Nr. 21636/13.12.2022

Răspunsuri la solicitări de clarificări primite

Referitor la Invitația de participare la procedura de achiziție competitivă conform prevederilor OMFE nr. 1284/2016 ce face referire la achiziția „Livrare și montare sistem fotovoltaic inovator de 999,90 kWp”, publicată de SC Vrancart SA

PLAN TOPOGRAFIC
SITUAȚIE DE LUCRĂRI: DATA 28-10-2022
PROIECT: AMENAJARE TEREN NEPRODUCȚIV
SCARA 1: 5000

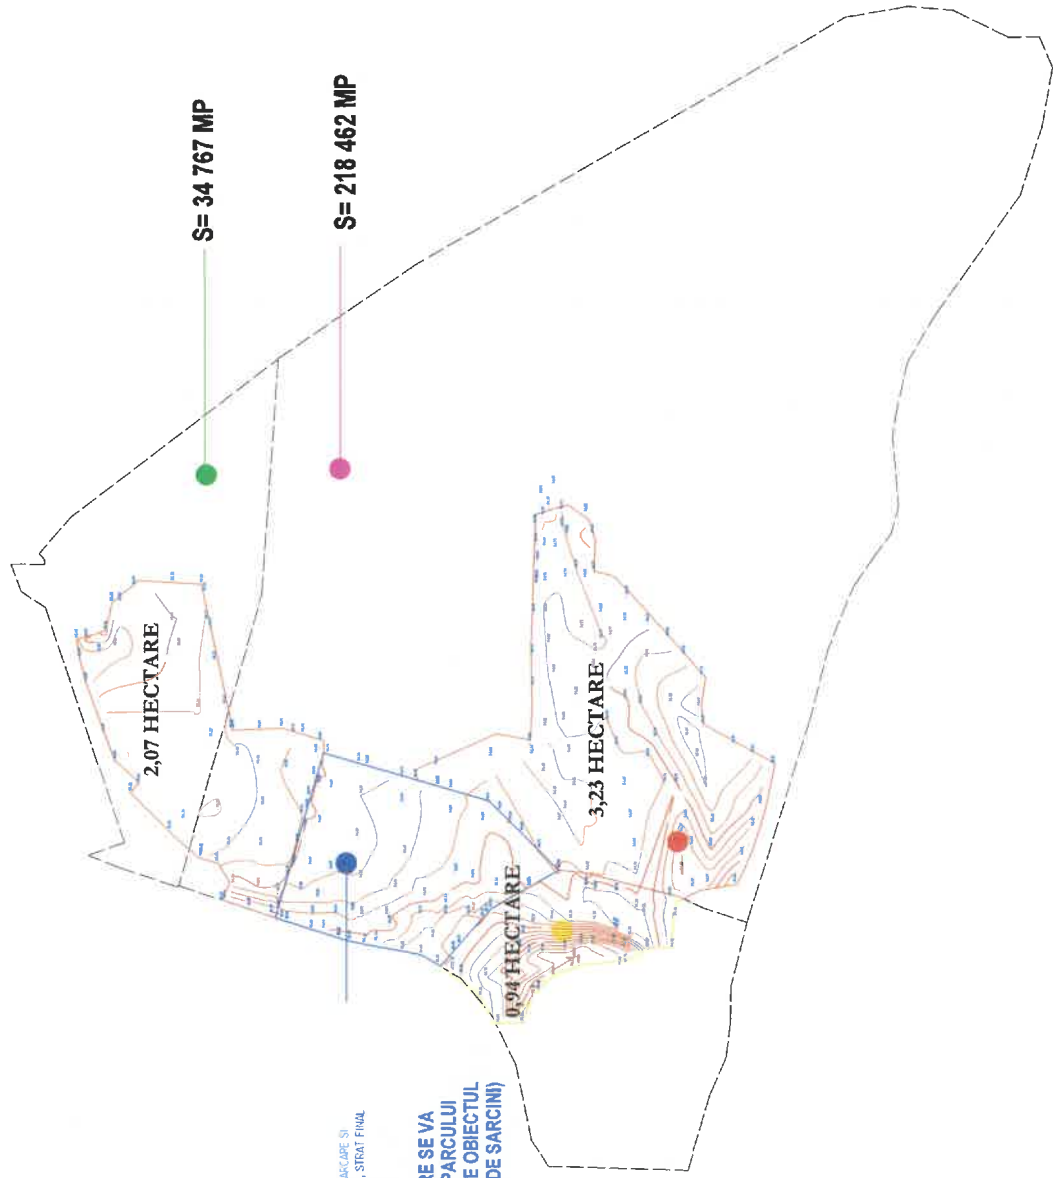
9. *Va rugăm să ne transmiteți detalii despre locația unde se va implementa proiectul (extras carte funciara, dimensiuni suprafața L-l, coordonate în maps cu orientarea sud-nord).*
- Atașat prezentului document veți regăsi extrasele cadastrale și planul cu locația; una dintre planșe va indica concret o suprafață de aprox 1.7 ha alocată acestui proiect, din care ofertantul câștigător va folosi acea suprafață minimum necesară proiectului mai sus menționat.

S = 17486 MP

(SUPRAFATA DIN CARE SE VA
ALOCA NECESARUL PARCULUI
DE 1MW SI CARE FACE OBIECTUL
PREZENTULUI CAIET DE SARCINI)
